Odborný posudek

**ke hnízdnímu výskytu zvláště chráněných druhů
rorýs obecný (*Apus apus*) a netopýři (Chiroptera)**

v objektu Úřadu MČ Praha 11,

Odbor životního prostředí ÚMČ Praha 11 (dále jen OŽP) vydává k předložené projektové dokumentaci stavby „Zateplení objektu úřadu MČ Praha 11 Ocelíkova 672, Praha 11“, místo stavby **parc. č. 859, 860, k. ú. Háje, Praha 4**, přijaté dne 02.05.2019 pod č.j. MCP11/19/026003, **pro účely stavebního řízení**, ve smyslu § 4 odst. 2 zákona č. 183/2006 Sb., o územním plánování a stavebním řádu (stavební zákon), ve znění pozdějších předpisů, a ochrany složek životního prostředí **závazná stanoviska, vyjádření a sdělení** podle zákona č. 500/2004 Sb., správní řád, ve znění pozdějších předpisů (dále jen „správní řád“):

3.2 Šikmo seříznutá novodurová trubka

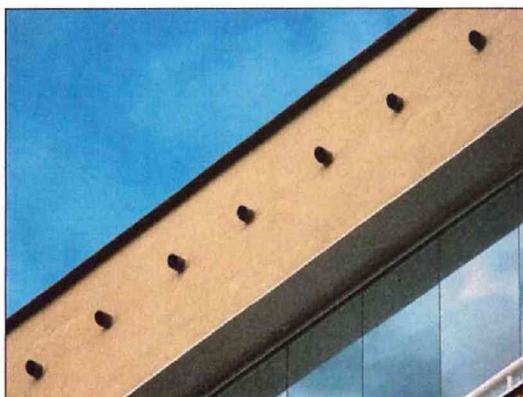
- c) Odvětrání plochých střech bude zachováno. Doporučuji proto postupovat následujícím způsobem: Ve vrstvě tepelné izolace na označených VO vytvořit kruhové prostupy o průměru 55 mm tak, aby licovaly se spodními okraji stávajících VO. Prostupy mírně spádovat (max. do 5 % sklonu), aby byl zajištěn odtok srážkové vody. Tyto prostupy následně opatřit novodurovými trubkami o průměru 50 mm. Délku a sklon řezu trubek volit tak, aby na vnitřní straně trubky navazovaly na spodní okraje stávajících VO a na vnější straně spodní okraje trubek těsně licovaly se zateplenou fasádou, v žádném případě z ní nesmí vyčnívat! Vnitřní stranu trubek v jejich spodní části mechanicky zdrsňit. Viz 3.2 Šikmo seříznutá novodurová trubka.

Ukázka **nesprávného provedení** opatření, trubky vyčnívají spodními okraji ze zateplené fasády a jsou pro rořýse jen obtížně překonatelnou překážkou!

- 1) atikový panel
- 2) tepelně izolační vrstva
- 3) novodurová trubka
- 4) převislý konec brání zatékání
- 5) ventilační otvor

Ilustrační snímek **správně realizovaného** opatření.
